Projekt „ ÚSTÍ NAD ORLICÍ – KANALIZACE A ČOV “			
Změnový list		ZL č. 1A-68	
Část A: OZNÁMENÍ ZMĚNY			
Komu:	TEPVOS, spol. s r.o.	Datum: 21.5.2013	
Odesláno/	předáno:		
Stavební objekt (provozní soubor):		SO 1.40 – ČS7	
Odkazy:	na specifikaci:		
	na výkresy:	Projektová dokumentace změny - RDS	
	na rozp. podklady:	Výkaz výměr změny	
	na jinou část smlouvy:		
ZMĚNA – popis změny: Popis změny: přesun rozvaděče RE k ČS7. Součástí oznámení změny je: 1) Zápis v DVMP 2) Stanovisko projektanta 3) Zákres změn v RDS 4) Propočet nejvyššího cenového dopadu změny = plus 15 831,88 Kč bez DPH			
Oznámení vydává: Sdružení „ Ústí nad Orlicí – kanalizace a ČOV “			
Potvrzením oznámení změny uděluje objednatel pokyn pro fyzické provedení změny.			
Vyjádření dotčených:			
Za zhotovitele: Souhlasí - nesouhlasí : „Sdružení pro Ústí nad Orlicí – - Kanalizace a ČOV“ Datum: 21.5.2013 Pobřežní 667/78 186 00 Praha 8		Za projektanta: Souhlasí - nesouhlasí AQUA PROCON s.r.o. divize Praha Dvorských hradů 12 170 00 Praha 7, ČR DIČ: CZ46954371 Datum: 21.5.2013

Věc : Ústí nad Orlicí – kanalizace a ČOV
1A – Ústí nad Orlicí - kanalizace
Stanovisko projektanta k ZL1A-68
SO 1.40 – Přípojka NN k ČS7

SO 1.40 ZL.Č. 1A-

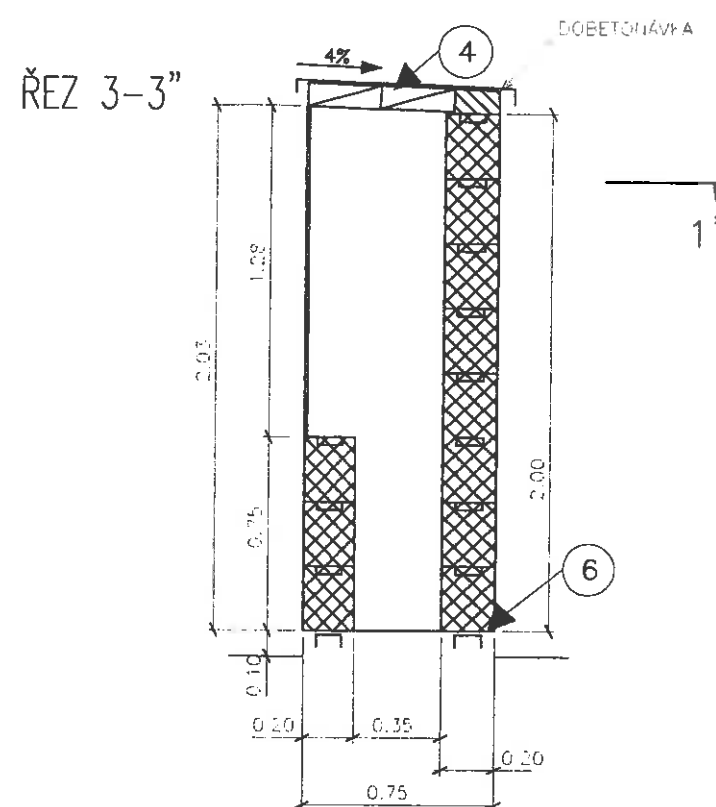
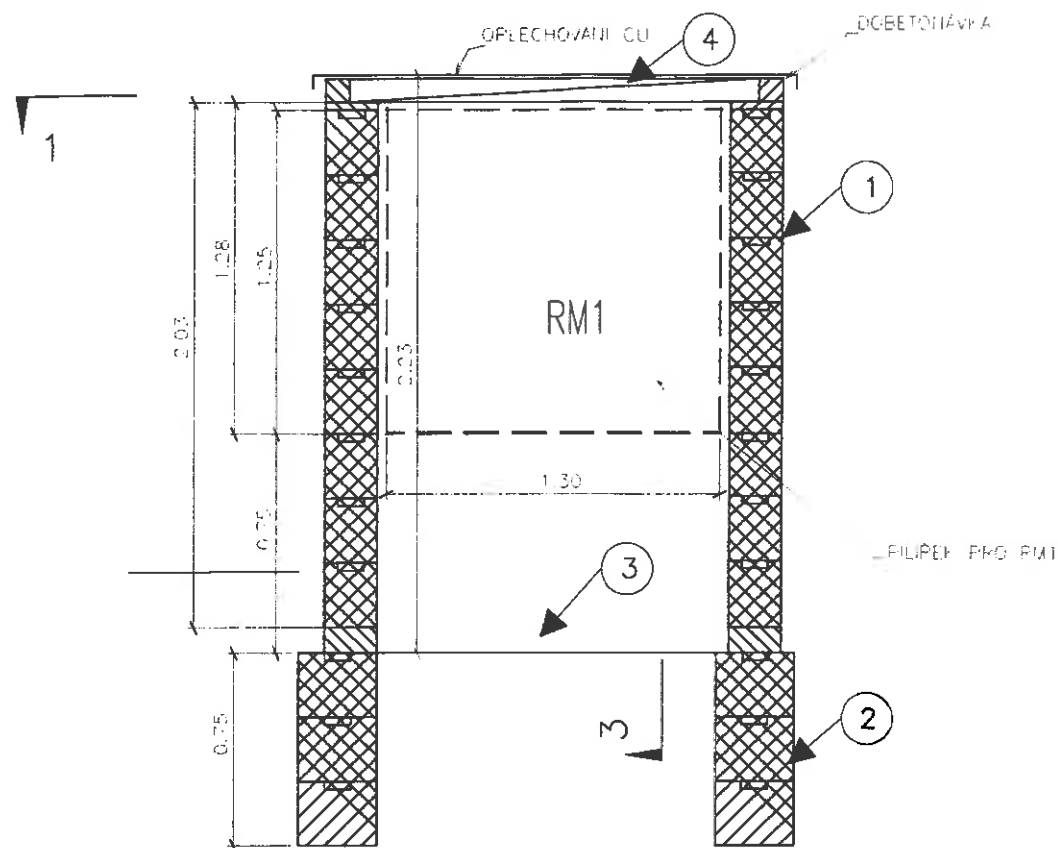
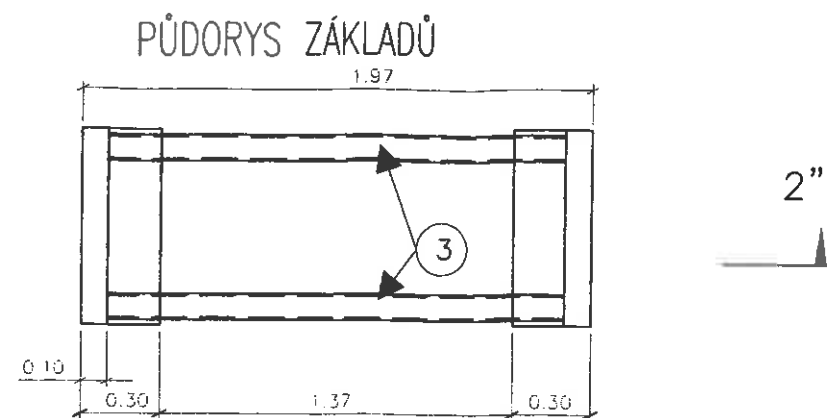
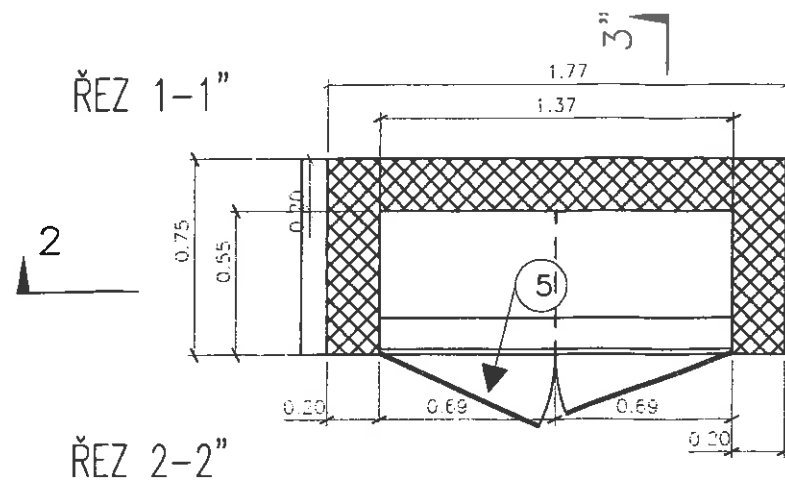
na základě Vašeho požadavku Vám sdělujeme stanovisko projektanta ke změnovému listu č. 1A-68. Po zpracování ZDS a RDS bylo zjištěno, že z hlediska provozování bude výhodnější umístit pilíř RE7 u rozváděče RM7 umístěného přímo u ČS7. Přesun elektroměrového pilíře RE7 k rozváděči RM7 neodporoval požadavkům ČEZ. Změnou umístění pilíře dojde k prodloužení přípojky NN k ČS7 o 60m, použít bude kabel CYKY 4BX10. Dále bude provedena chránička PVC DN100 v délce 60m. Výše uvedenou skutečnost nemohl projektant v době zpracování ZDS předvídat.

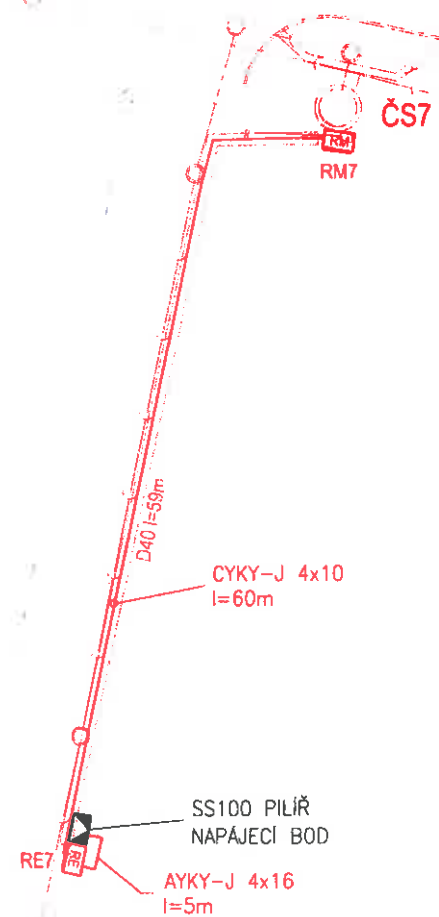
Dobrý den,
na základě Vaší žádosti Vám sděluji, že ČEZ obecně požaduje umístění měření co nejbližší odběrnému bodu. Po konzultaci s pracovníkem ČEZu p. Kovaříkem je možné v tomto případě umístit elektroměrový pilíř RE7 k rozváděči RM7 umístěného přímo u ČS7. Napájecí vedení od sloupu bude provedeno kabelem AYKY 4x16, případně CYKY 4x10. Délka trasy 60m, hl. jistič před elektroměrem B16/3, příkon ČS 1x1.5kW, soudobý příkon 1.5kW.
